## INTERVENTI DI SISTEMAZIONE IDRAULICA DEL RIO PISSAGLIO

### PROGETTO ESECUTIVO

#### RELAZIONE TECNICO-DESCRITTIVA E DOCUM. FOTOGRAFICA

# E-1.1

Figura 16 - Planimetria del rilevato in progetto

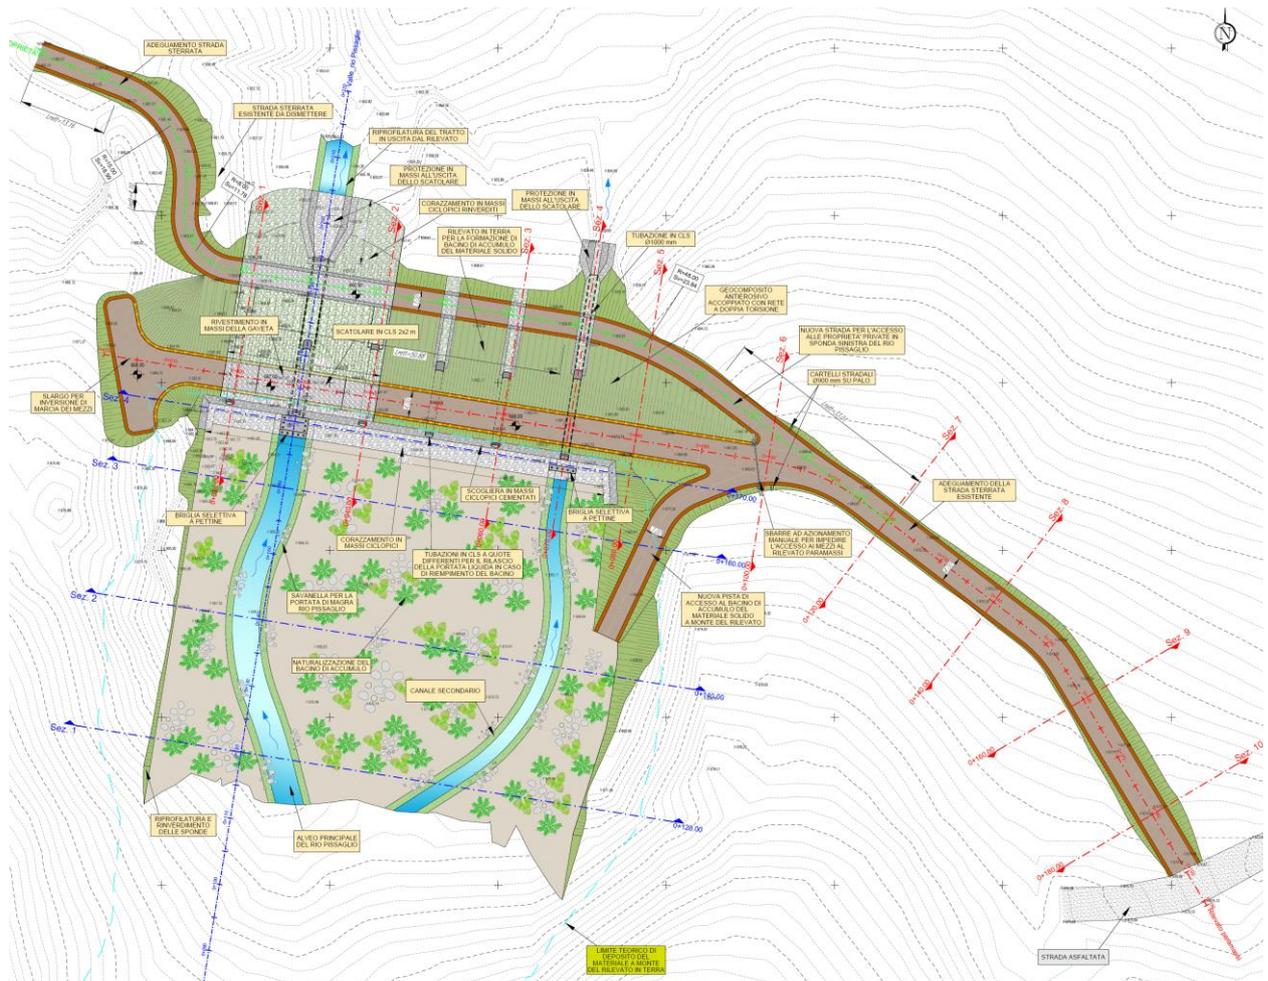
- *si richiede che la strada/pista in sommità del rilevato abbia solo una funzione di controllo e manutenzione dell’opera stessa e non di accesso ai terreni privati: pertanto, al fine di interdire l’accesso, dovranno essere previsti idonea sbarra e/o cartellonistica;*

- *al fine di ripristinare la strada di accesso ai fondi privati, in sede di progetto esecutivo dovrà quindi essere previsto un guado definitivo a valle del rilevato: pertanto, a seguito della redazione del progetto esecutivo, dovrà essere presentata istanza di concessione demaniale e autorizzazione idraulica presso lo scrivente settore per il suddetto guado;*  
*Alla luce delle nuove prescrizioni, è stata prevista l'installazione di una sbarra ad azionamento manuale e di una di cartellonistica adeguata al fine di impedire l'accesso ai mezzi alla strada sommitale del rilevato paramassi. Gli Scriventi hanno quindi previsto la realizzazione di una pista a valle del rilevato fruibile da tutti. Tale pista è realizzata comunque a quota superiore a quella dello scarico di fondo per evidente opportunità di sicurezza degli utenti.*

A valle del rilevato sarà realizzata una pista sterrata per raggiungere le baite poste oltre il Rio Pissaglio; sul coronamento del rilevato la pista sarà utilizzata solamente per la manutenzione e per ispezione. Il sedime stradale verrà realizzato al di sopra dello scatolare e della tubazione che colleghino le portate attraverso il rilevato, per evitare di dover realizzare un guado ex novo col pericolo che in caso di piena la pista venga danneggiata.

Figura 17 – Sezione tipo del rilevato paramassi

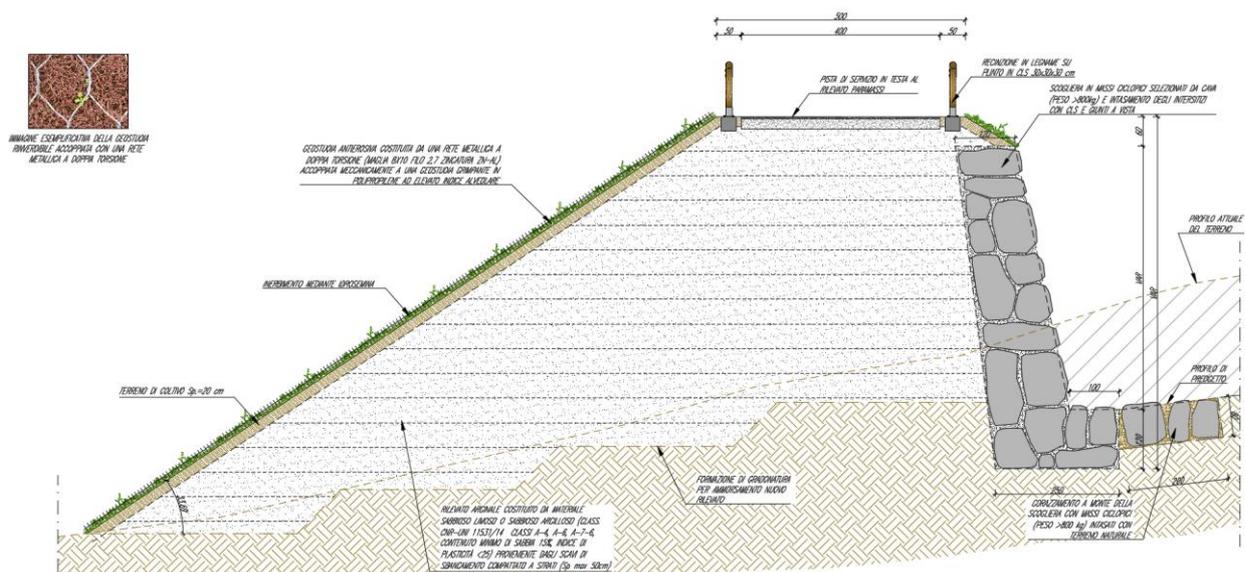
3. in sede di progetto esecutivo, su entrambe le sponde, a valle del rilevato di contenimento della piazza di deposito e per un tratto di adeguata lunghezza, andrà prevista una scogliera in massi cementati; tali manufatti andranno adeguatamente raccordati con il rilevato di contenimento della piazza di deposito ed immorsati a valle nell'esistente sponda;

4. in sede di progetto esecutivo dovrà essere prevista una protezione in massi ciclopici rinverditi allo sbocco delle tubazioni collocate all'esterno dell'area sottesa dalla gàveta, lungo la scarpata di valle del rilevato di contenimento della piazza di deposito;

5. in sede di progetto esecutivo si dovrà prolungare per una lunghezza di almeno 5,00 m il rivestimento in massi sul fondo alveo, al piede del paramento di valle, in corrispondenza della larghezza della gàveta;

Il rilevato sarà realizzato in materiale terroso reperito in loco grazie ad operazioni di riprofilatura dell'alveo, steso e compattato per strati, e opportunamente protetto a monte mediante la realizzazione di scogliere in massi ciclopici cementati. In sinistra idraulica si prevede la realizzazione di una gàveta corazzata mediante l'utilizzo di massi ciclopici (cfr. Figura 16).
